Numer pisma: 23943/TTIDWBU/P/U7/2018

**Temat:** przebudowa drogi gminnej nr 030901C w miejscowości Plewno gm. Bukowiec

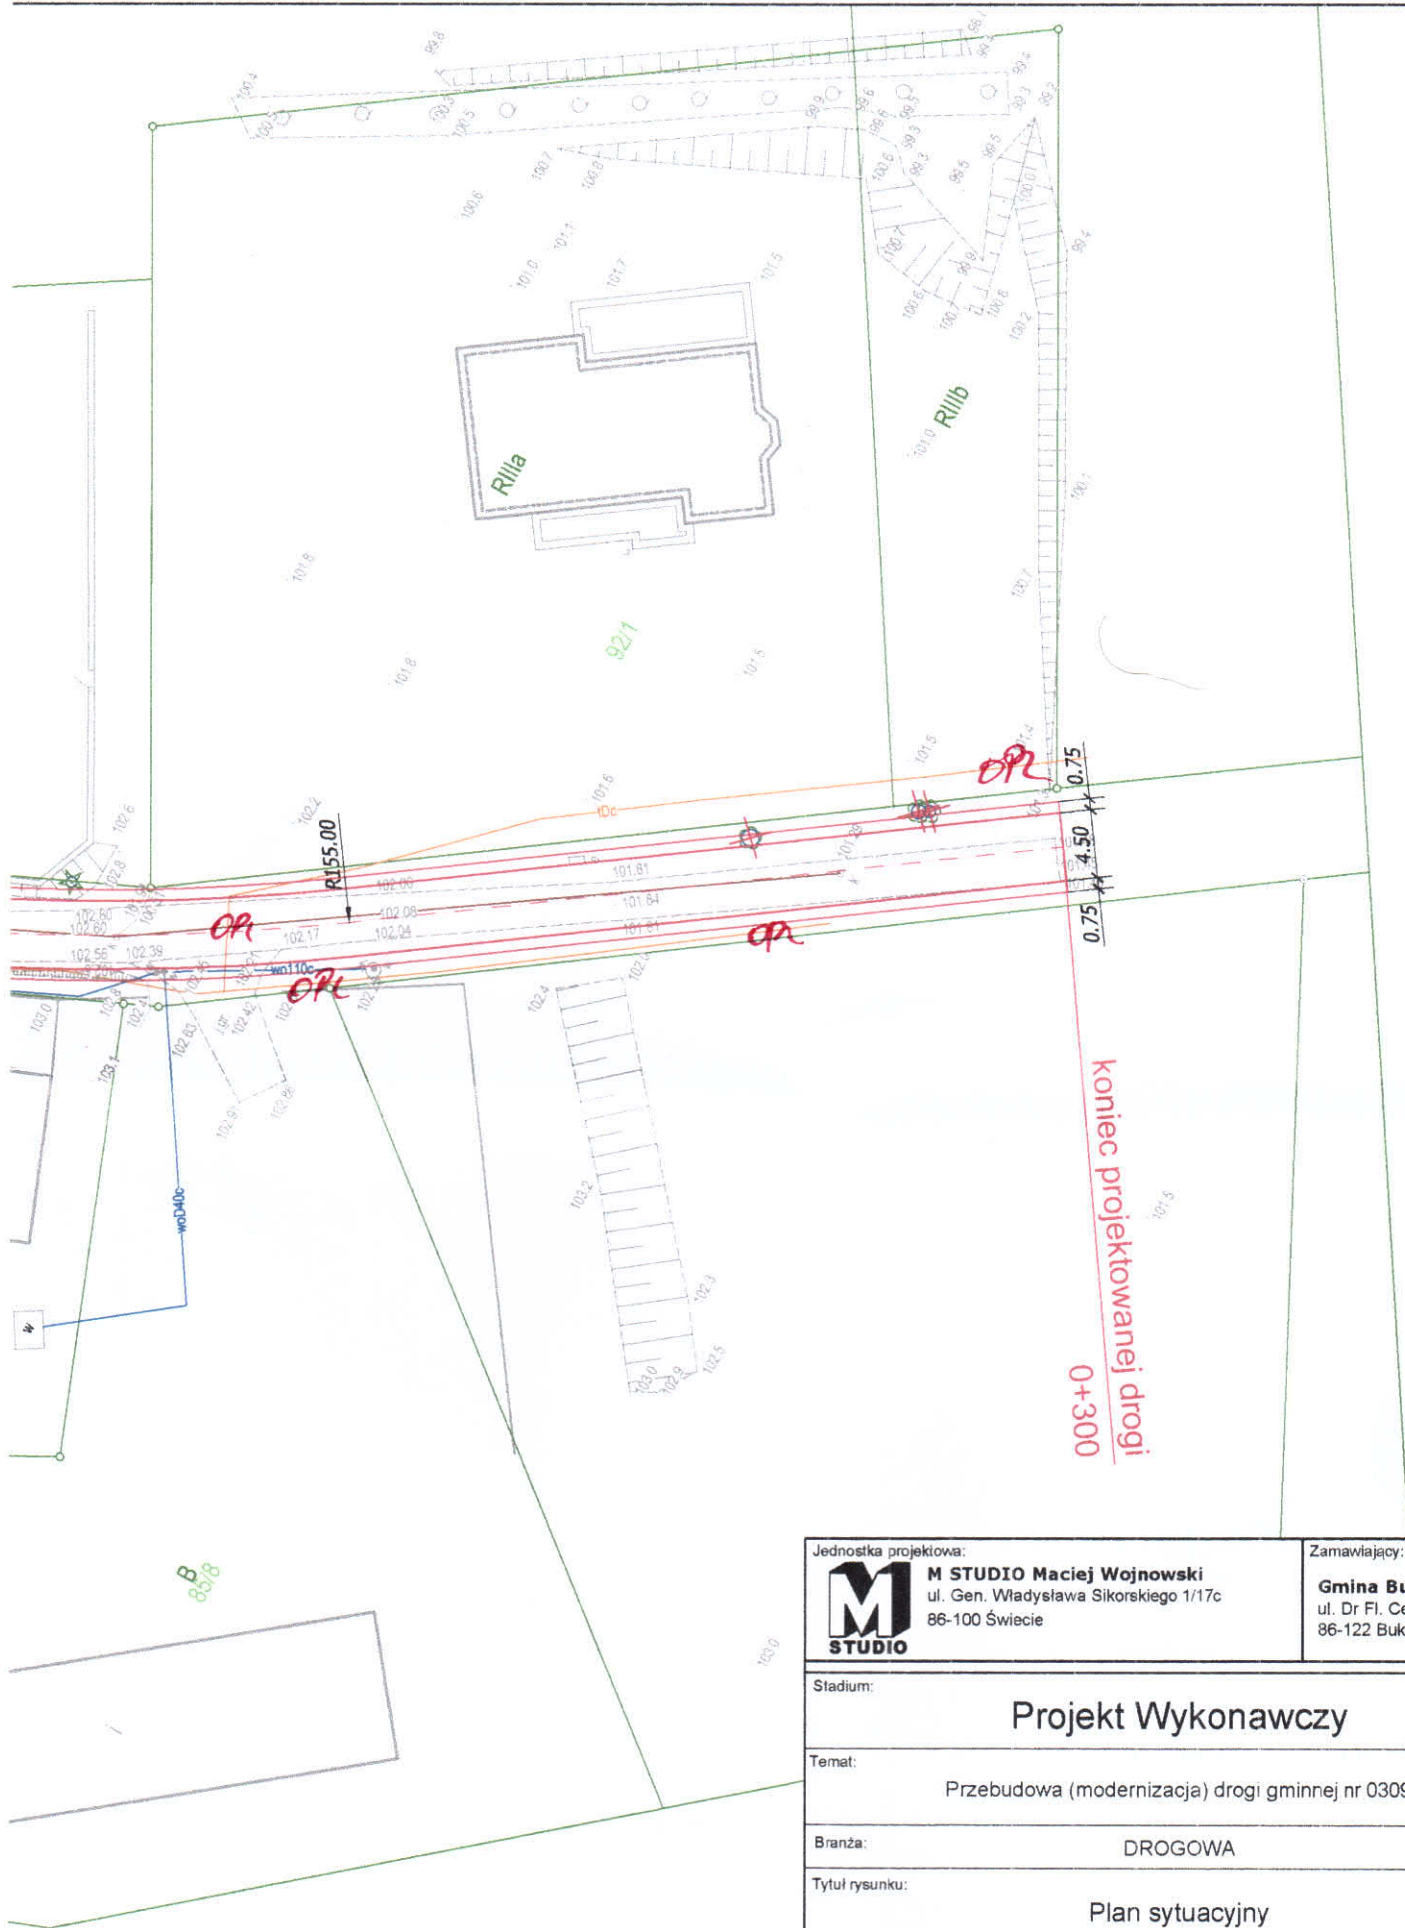
- w miejscach skrzyżowań i zbliżeń na wjazdach oraz w przypadku odkrycia, urządzenia telekomunikacyjne zabezpieczyć rurą dwudzielną typu A110 PS.

**Ustala się 2-metrową strefę ochronną z każdej strony naszych urządzeń. W strefie ochronnej prace należy prowadzić ręcznie;**

5. W strefie projektowanych wykopów sieć telefoniczną zabezpieczyć przed uszkodzeniem zgodnie z przedstawionym rozwiązaniem technicznym. Dodatkowe szczegóły zabezpieczenia ustalić na roboczo z naszym przedstawicielem. Koszty zabezpieczenia ponosi naruszający stan istniejący;
